ФИЛИАЛ ОАО "РОСЖЕЛДОРПРОЕКТ"

УКАЗАНИЕ

28.06.2011г. № 1247/1773

[О проектировании сбрасывающих
стрелок, остряков, башмаков и стрелок
с автоматическим возвращением в ох-
ранный положение. Дополнение к
И-311-07 альбом 1]

Изменения к листу 7И

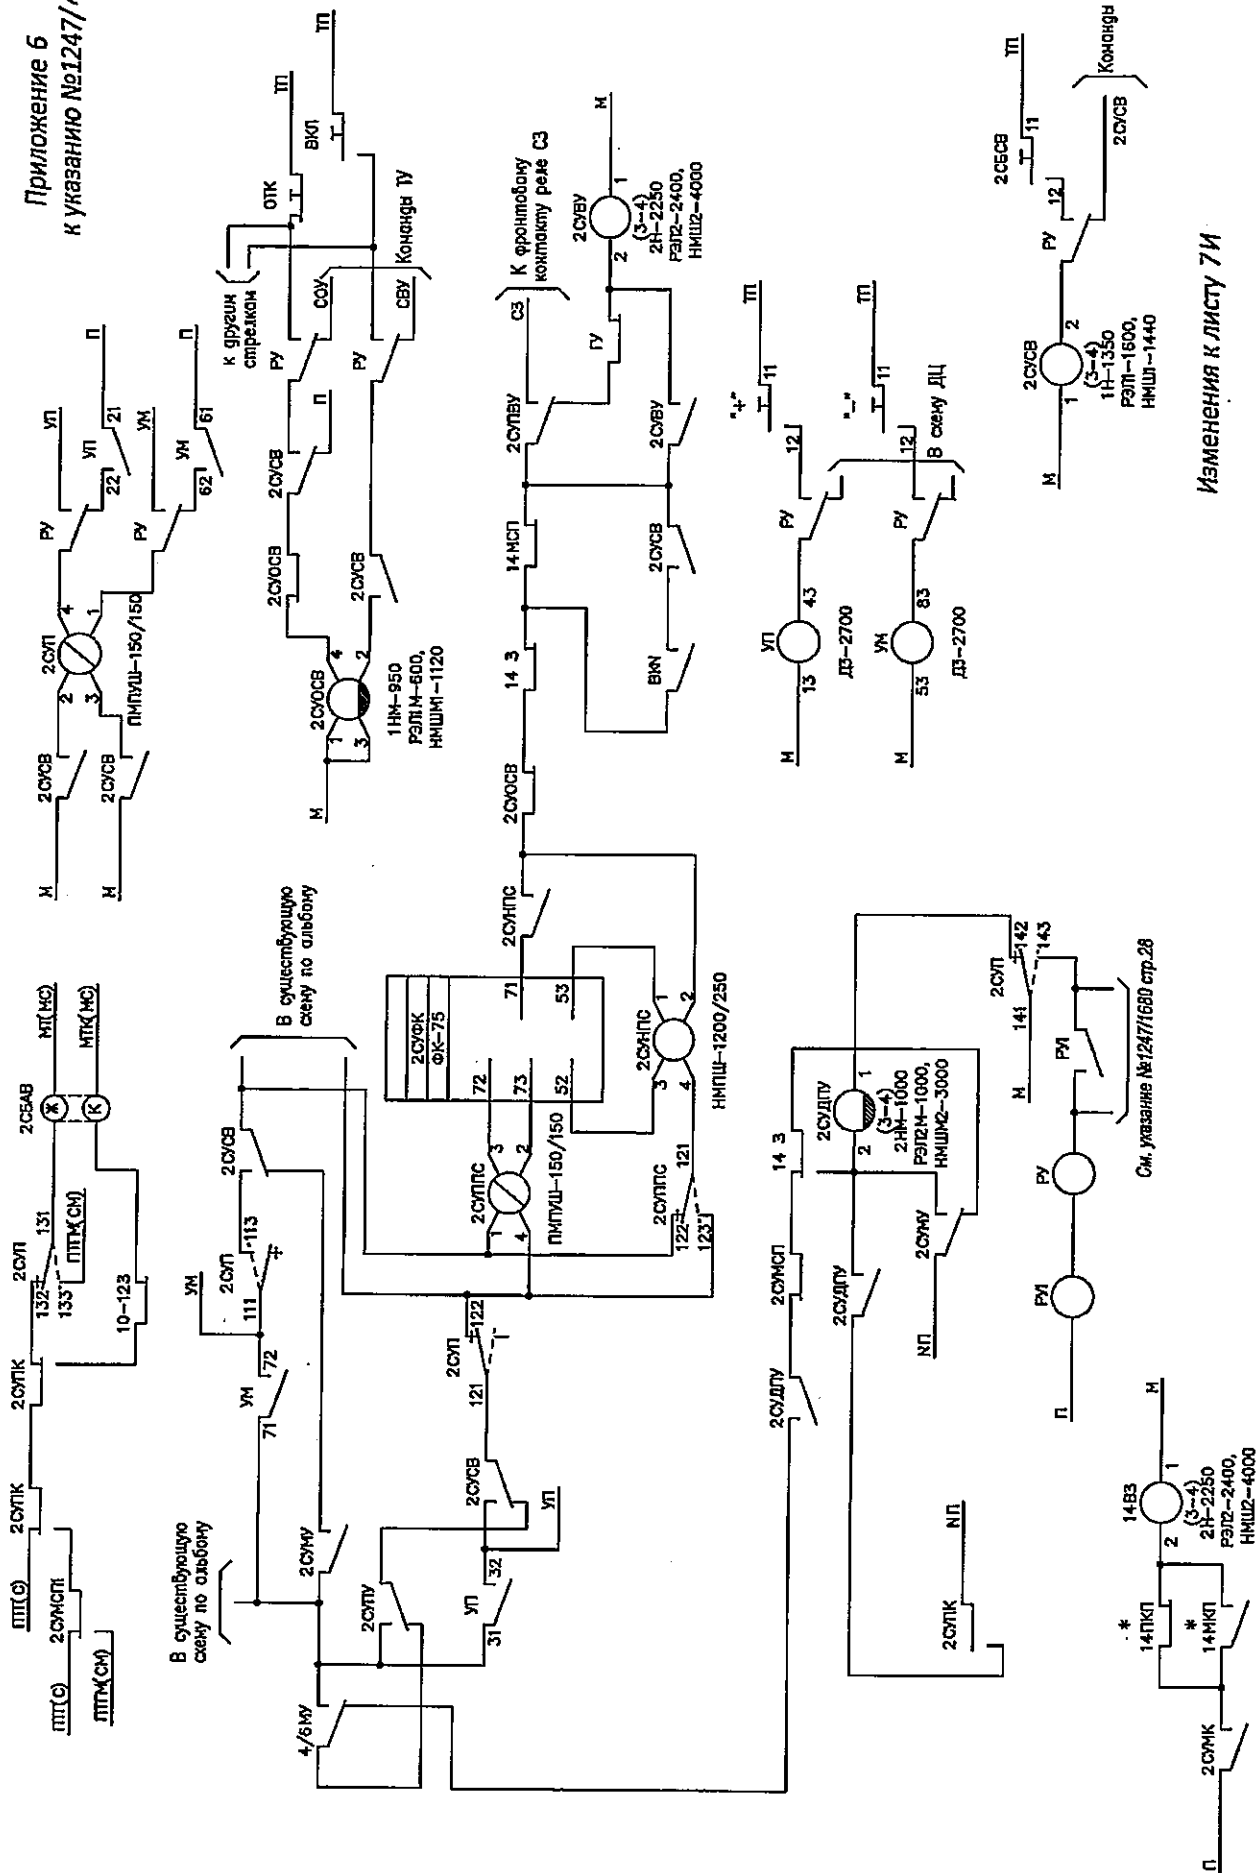
Система ЭЦ-12-03, ЭЦ-12-2000, ЭЦ-12-90. Схема управления защитным устройством

Включение реле 2СУМСП см. рис.1 указания

Схема включения индикатора защиты устройств на табло ДСП для ЭЦ-12-03
(ЭЦ-12-2000, ЭЦ-12-90, ЭЦ-12-83, ЭЦ-12-80)

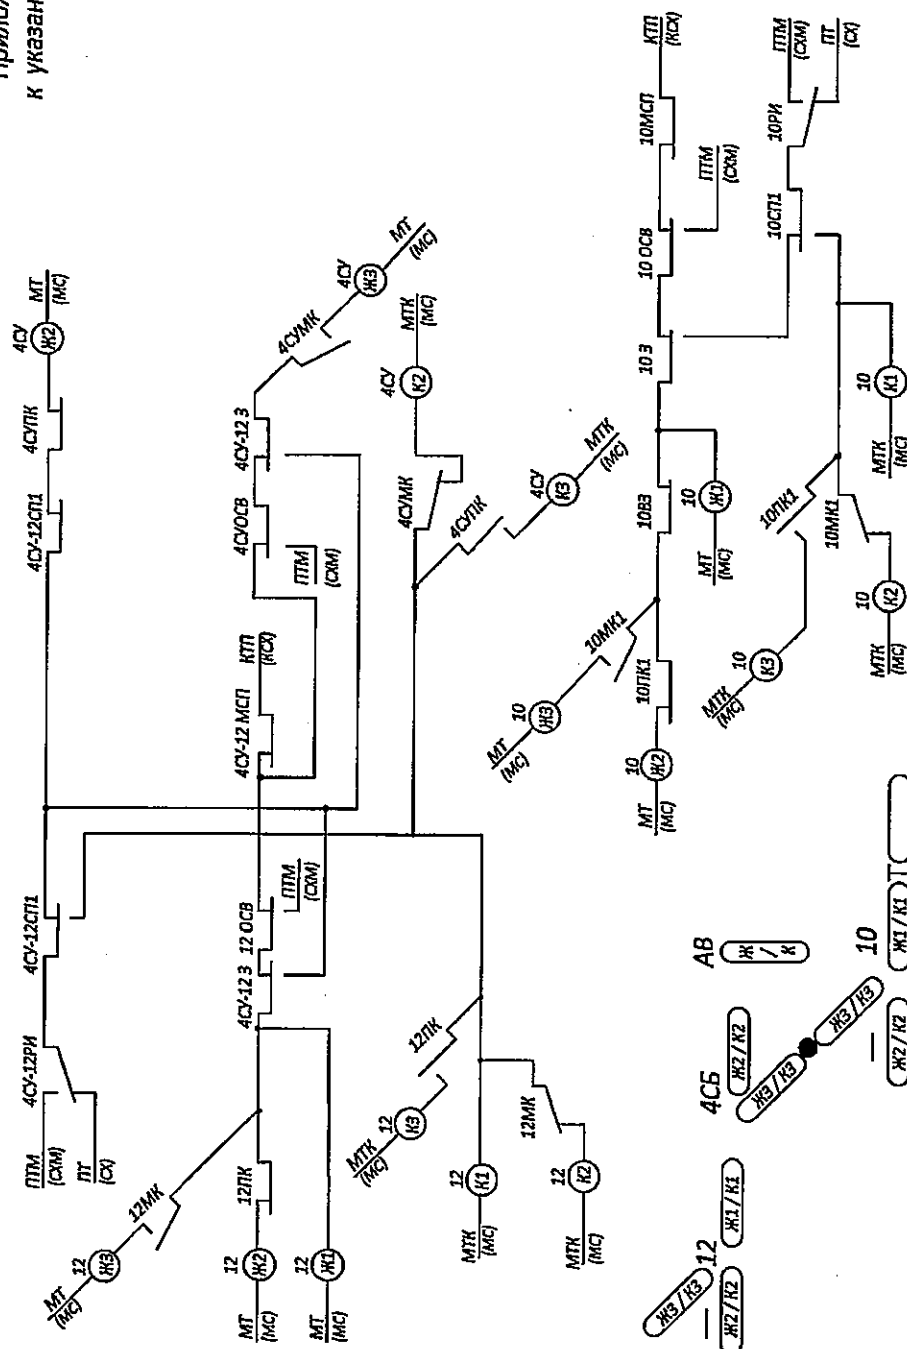
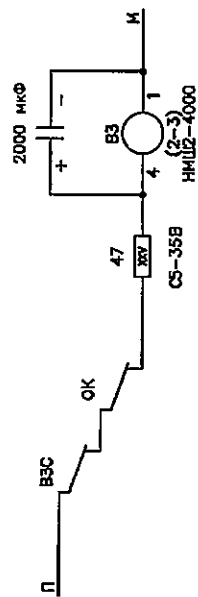
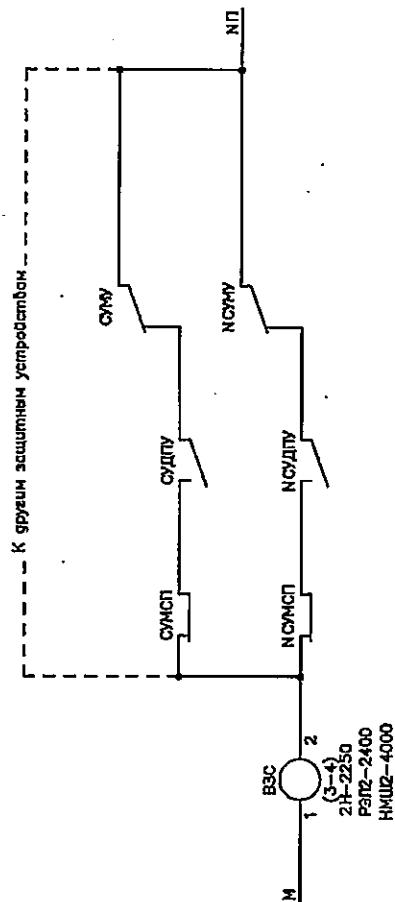
13 Заменяется лист 10И на 10И1 и 10И2, лист 11И на 11И1 и 11И2 (приложения 7 - 10) для индикации, когда по плюсовому положению защитного устройства есть маршруты (например, в тупик и из тупика), привод защитного устройства спарен с другой стрелкой и выделен в отдельную рельсовую цепь и для индикации, когда по плюсовому положению защитного устройства нет маршрутов и его привод находится в одной секции со стрелкой, от случайного выезда на которую он защищает.

Не требуется обводить на табло рамкой желтого цвета индикацию плюсового и минусового положения защитного устройства и индикацию автовозврата.

Изменения к листу 12И

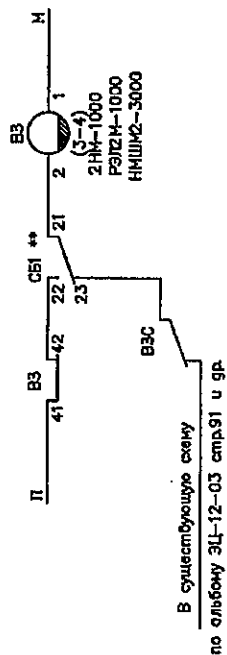
6 Для привлечения внимания ДСП в случае автоматического невозвращения защитного устройства в охранное положение после проследования подвижной единицы по маршруту (осталось в минусовом положении) изменяется схема включения реле ВЗС и ВЗ для серии альбомов ЭЦ-12 и для остальных на л.12И1 И-311-07 альбом 1 (см. приложение 11).

Включение звонка взреза для стрелок и устройств защиты
